PR050

ELABORATI CONTRODEDUTTIVI Osservazioni privati

Comune di Parma

0.03 - Proposta controdeduttiva e rappresentazione modifiche cartografiche

OSSERVAZIONE n.186

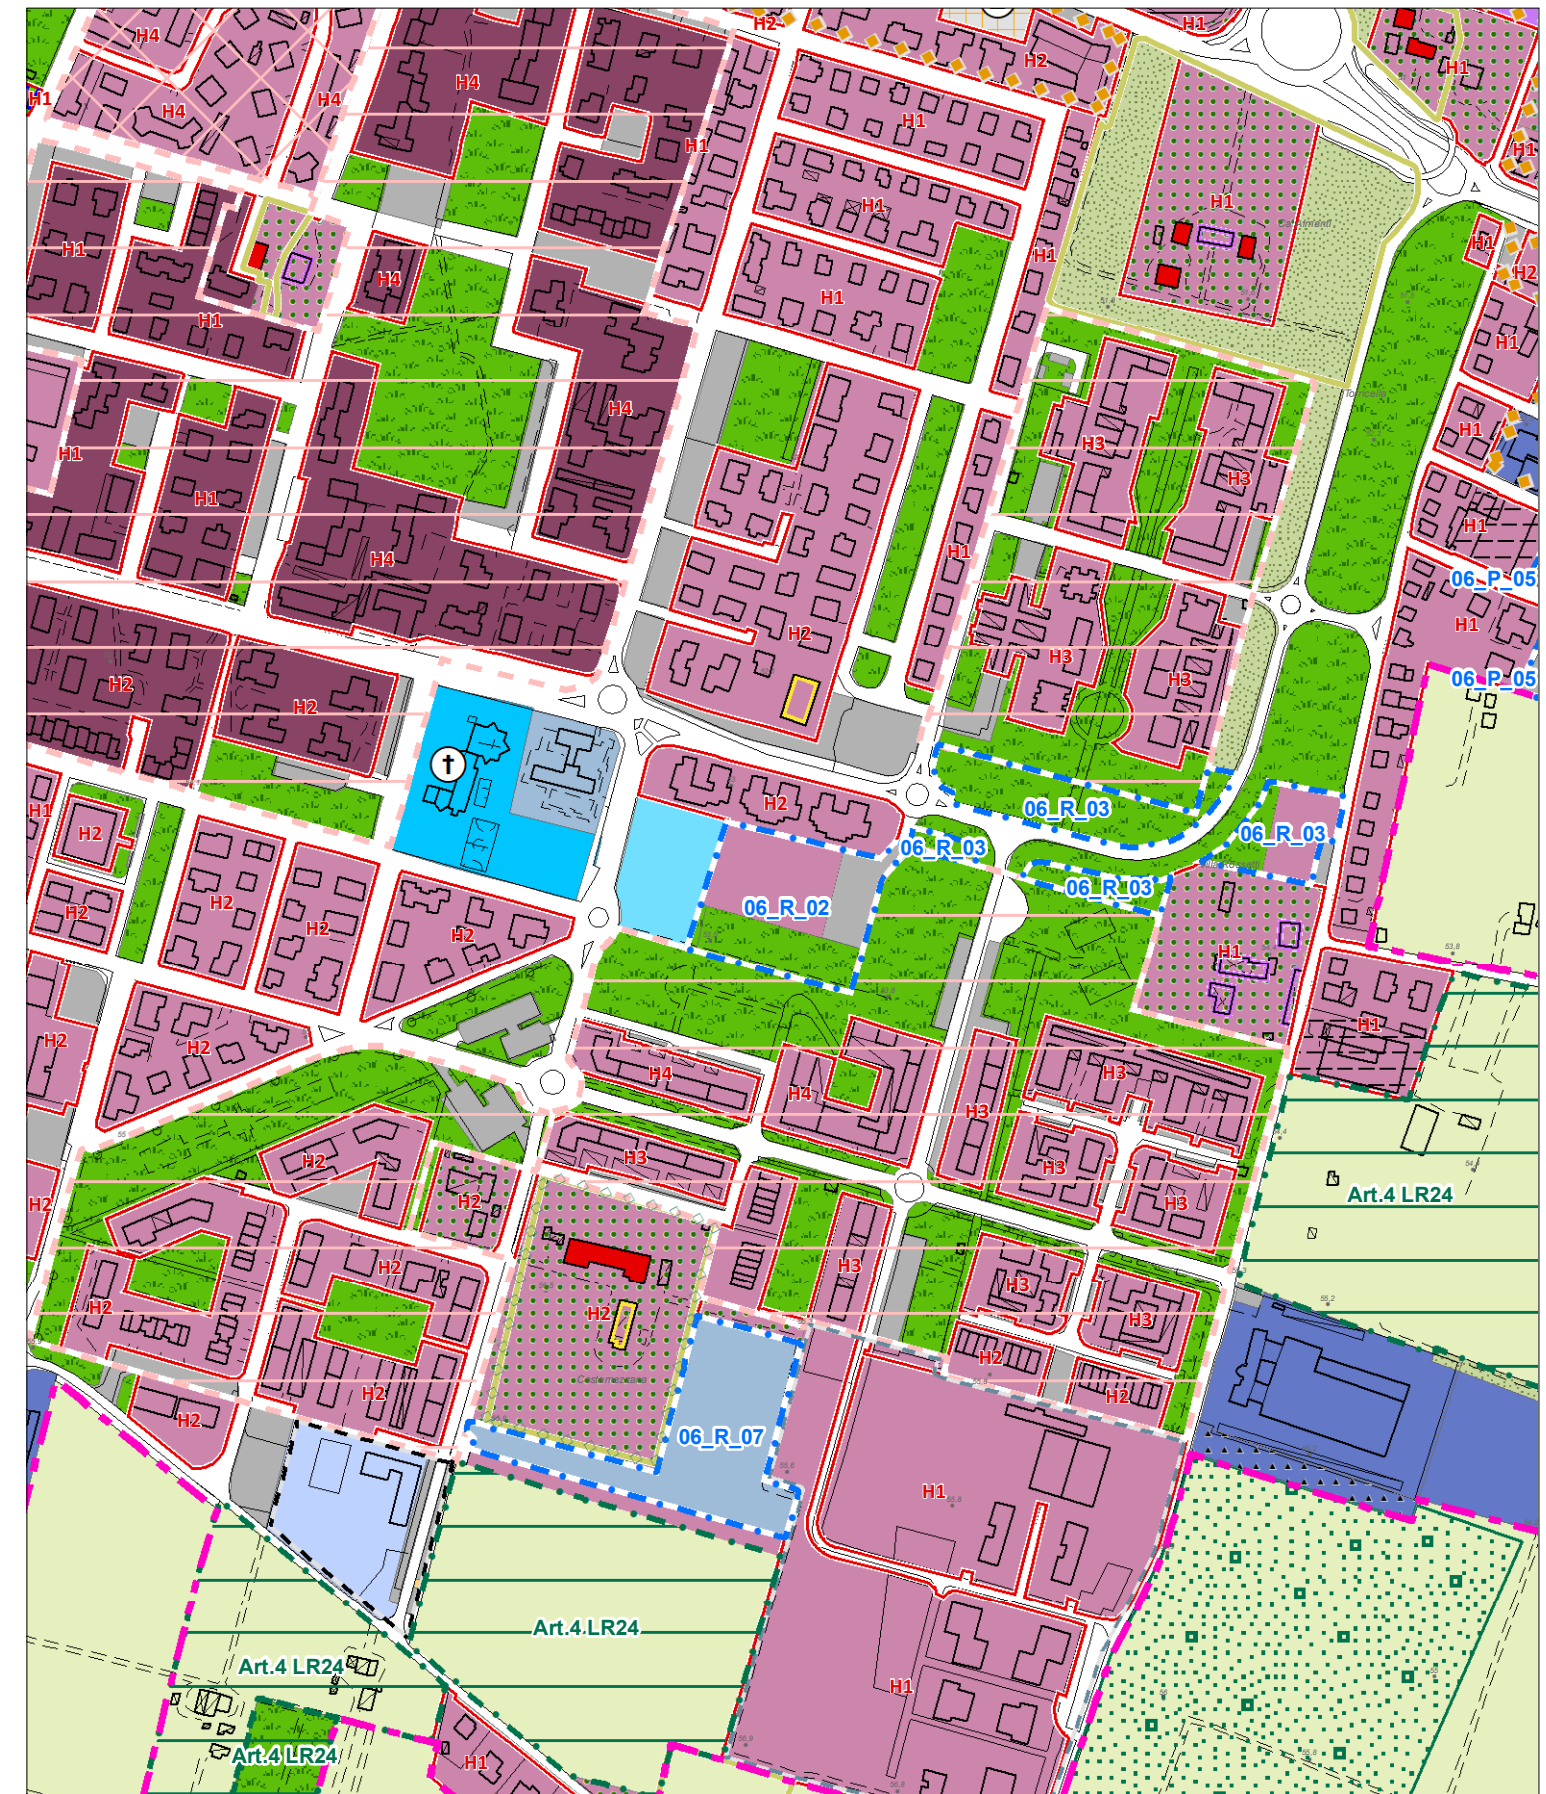
Nr.	Sub	Prot.	Località	Sintesi osservazione	Cat.	Proposta controdeduttiva	Valutazione sintetica	Scheda o elaborati di controdeduzione	Altre tavole o elaborati interessati
186		276235 13/12/2023	Via Sidoli	Richiesta, in merito alla scheda PCC denominata "06_R_02", di: 1) rivedere il calcolo della quota non monetizzabile di dotazioni territoriali; 2) rettificare il lato ovest del perimetro dell'area; 3) riposizionare i perimetri differenti che si intersecano; 4) all'interno della scheda modificare o integrare l'indicazione "collegamento ciclopeditonale" con "collegamento pedonale"; 5) esprimere le superfici edificabili in SLU o in alternativa di esprimere i quantitativi di superficie edificabile in SL ma utilizzando un equo coefficiente maggiorativo di trasformazione.	CU.3	PARZIALMENTE ACCOGLIBILE	Parzialmente accoglibile nelle seguenti modalità. 1) - 2) - 3) Accoglibili mediante rettifiche grafiche. 4) Non accoglibile la richiesta di eliminare il percorso ciclopeditonale. 5) Parzialmente accoglibile, a seguito di modifiche normative che permettono, a fronte del raggiungimento di adeguati livelli prestazionali, di non computare nella SL lo spessore dei muri esterni.	DN_Allegato A Modifica scheda PCC Art. 2.2.2 Scheda controded.	Strategia ST.SAS Atlante Valsat

OSSERVAZIONE n.208(1)

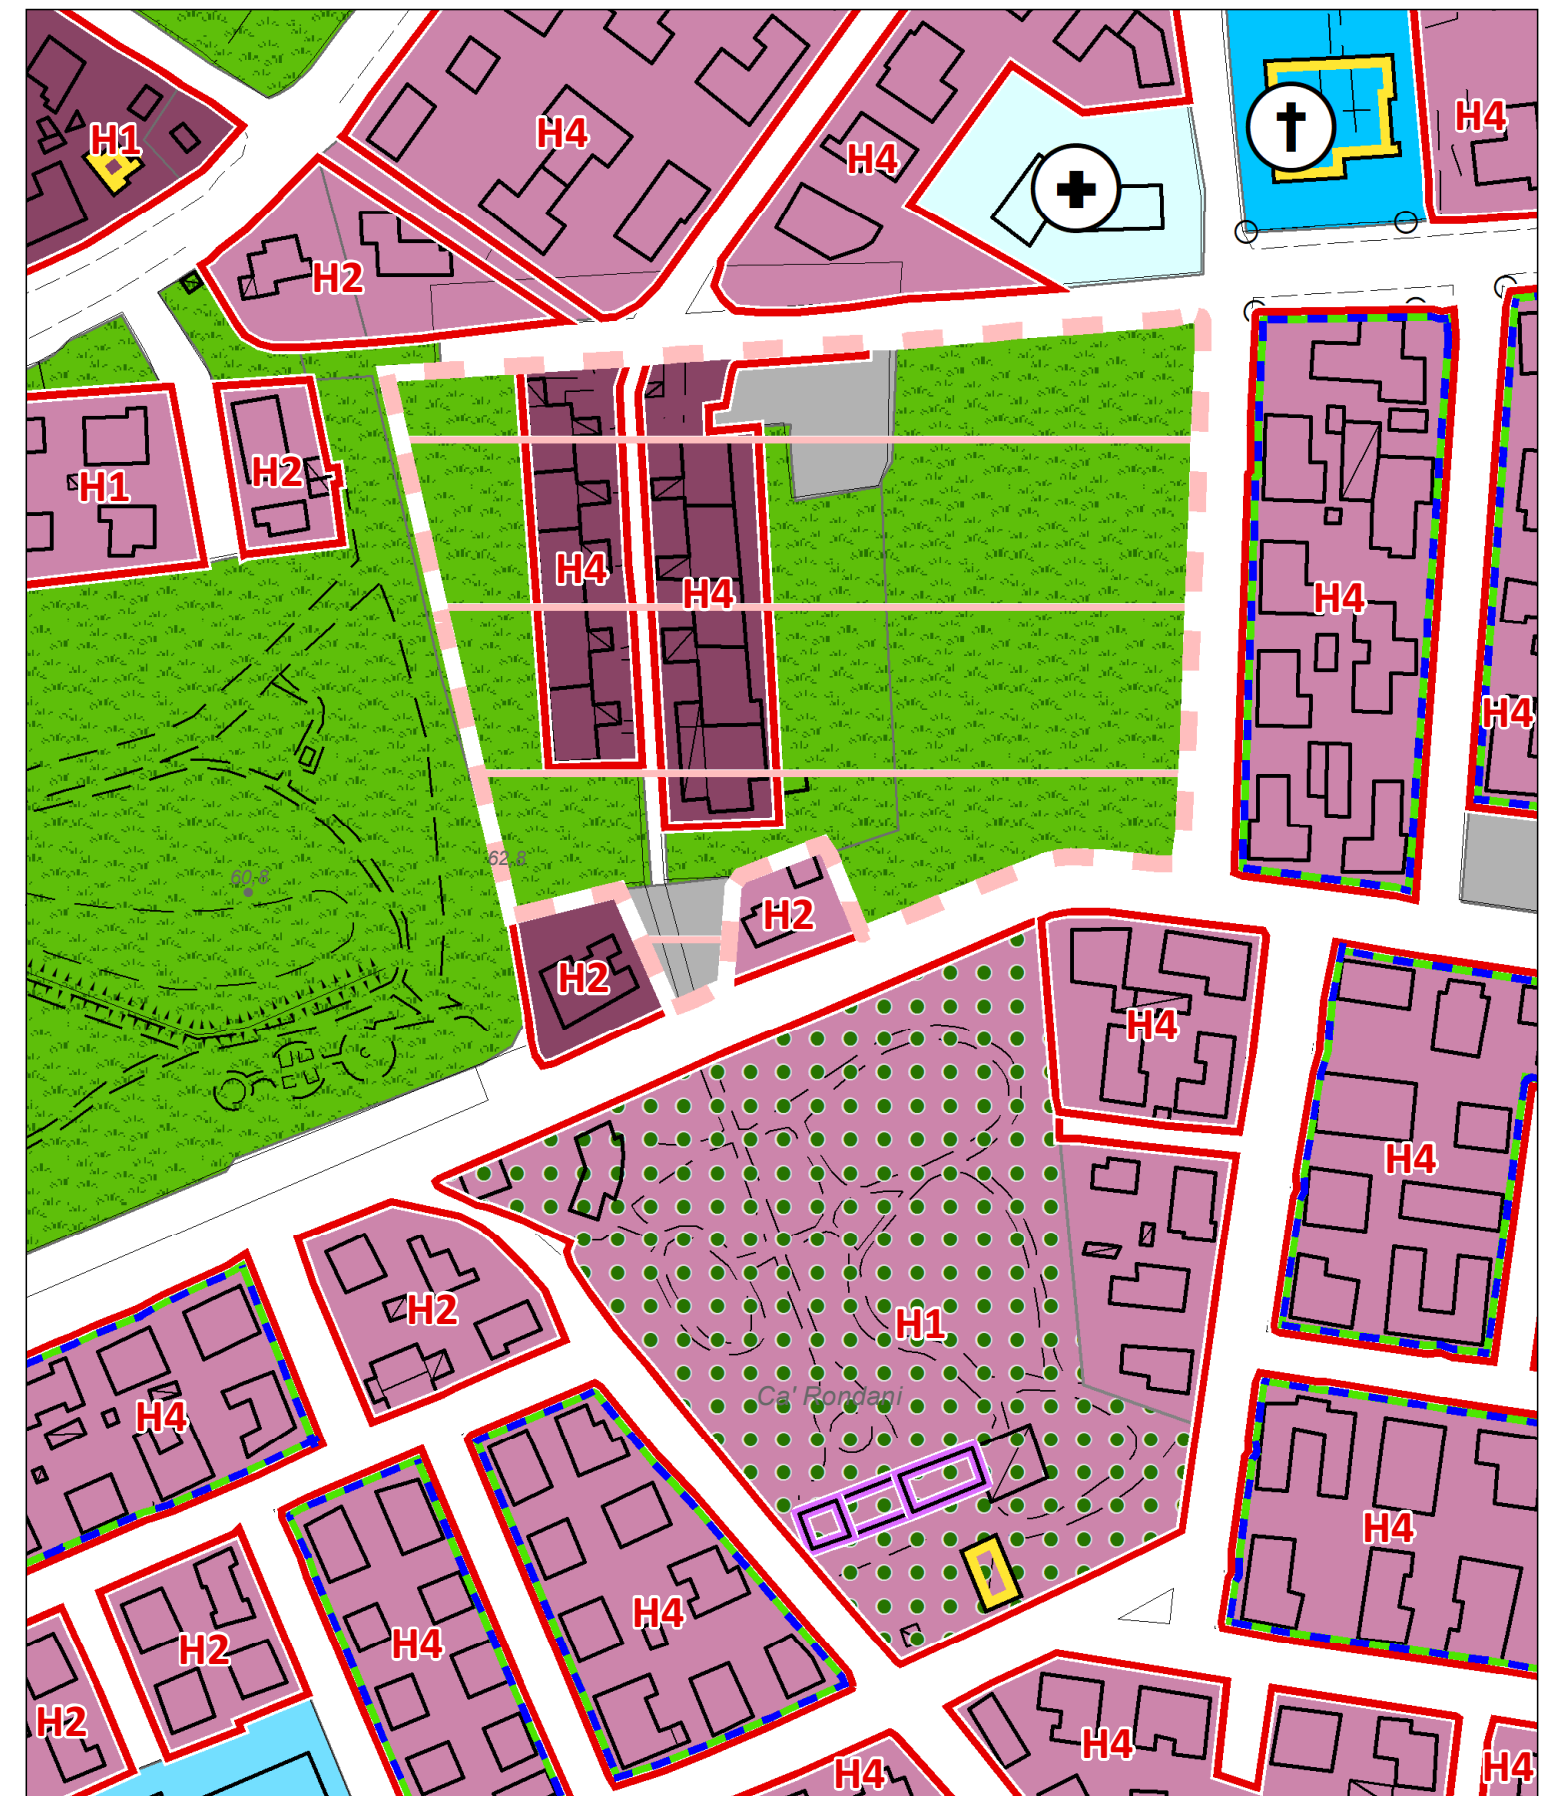
208	2	277591 13/12/2023	Largo Caduti Dell'Egeo	Richiesta di cambiare destinazione urbanistica da "R1 - Tessuti residenziali o misti da conservare" a "R2C - Tessuti residenziali o misti da qualificare del Capoluogo e richiesta, infine, di cambiare l'altezza da H1 a H2.	CU.1	ACCOGLIBILE	Accoglibile in quanto si ritiene condivisibile modificare la destinazione urbanistica da R1 ad R2C ed aumentare l'altezza massima da H1 ad H2, in coerenza con il contesto in cui l'edificio è inserito.	D1 (29) Scheda controded.	Strategia ST.SAS Atlante Valsat
209		277595 13/12/2023 e 19454 29/01/2024	Via La Spezia	Richiesta, in merito alla scheda PCC denominata "10_R_02", di: 1) rivalutare la capacità edificatoria assegnata; 2) revisionare l'area destinata a Bosco Orbitale; 3) eliminare "Usi: Mix P2" sostituendo tale specifica con "Usi: quelli ammessi per i tessuti P2"; 4) prevedere la facoltà di monetizzare una quota dei parcheggi pubblici previsti nella scheda.	CU.3	PARZIALMENTE ACCOGLIBILE	Parzialmente accoglibile nelle seguenti modalità. Accoglibili le richieste di rivalutare la capacità edificatoria (punto 1), revisionare l'area destinata a bosco orbitale (punto 2),eliminare usi Mix P2 e inserire usi ammessi tessuti P2 (punto 3). Parzialmente accoglibile la richiesta in merito al punto 4 di ammettere la monetizzazione di una quota di parcheggi, condizionando la monetizzazione al parere del settore mobilità ovvero alla cessione di aree per la realizzazione di opere connesse alla pista ciclabile di via Spezia.	DN_Allegato A Modifica scheda PCC	Strategia ST.SAS Atlante Valsat

OSSERVAZIONE n.236

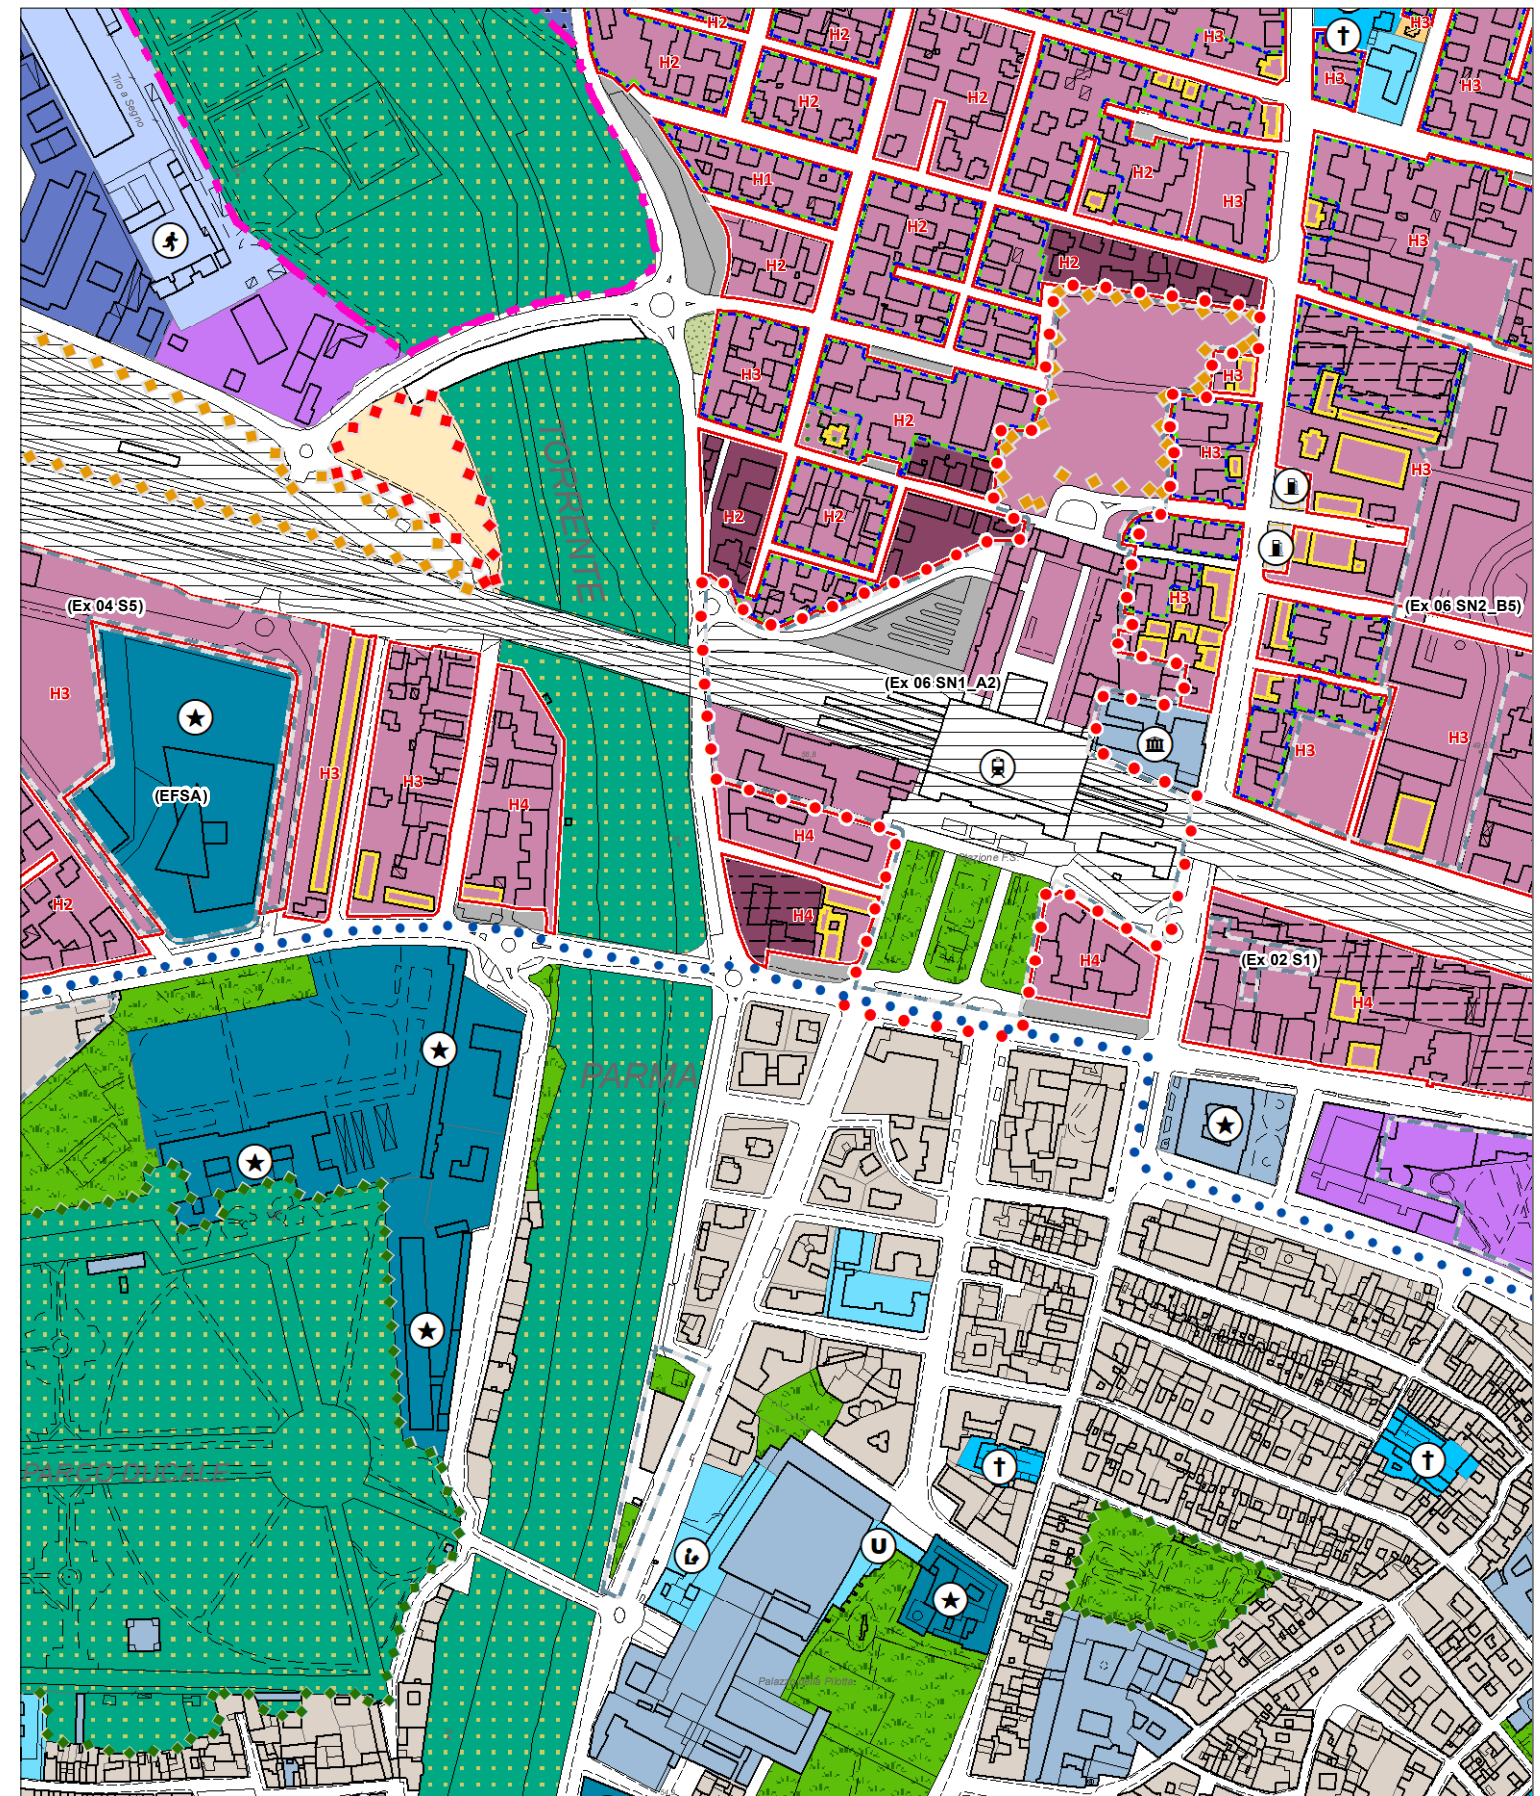
236		277826 14/12/2023 e 21868 31/01/2024	Via Bottego	Richiesta di cambiare destinazione urbanistica da "Sedi amministrative e caserme di difesa e vigilanza" a "R2C -Tessuti residenziali o misti da qualificare del Capoluogo".	CU.1	PARZIALMENTE ACCOGLIBILE	Parzialmente accoglibile in quanto si ritiene ammissibile modificare la destinazione urbanistica dell'area, riconoscendo ad essa una coerenza con lo stato dei luoghi. Si ritiene opportuno inserire la partizione di "Verifica cambio d'uso" e il tessuto urbanistico "R1" e non "R2C".	D1 (22) Scheda controded.	Strategia ST.SAS Atlante Valsat
237		277849 14/12/2023 e 31198 13/02/2024	Strada Langhirano	Richiesta, in merito alla scheda PCC denominata "09_R_09", di: 1) individuare la scheda PCC unicamente sull'area di proprietà; 2) ridurre l'indice di utilizzazione fondiaria alla sola propria area; 3) ridurre gli standard di cessione in proporzione all'indice di utilizzazione fondiaria.	CU.3	NON ACCOGLIBILE	Non accoglibile in quanto si ritiene opportuno confermare la proposta di PCC del PUG assunto.	---
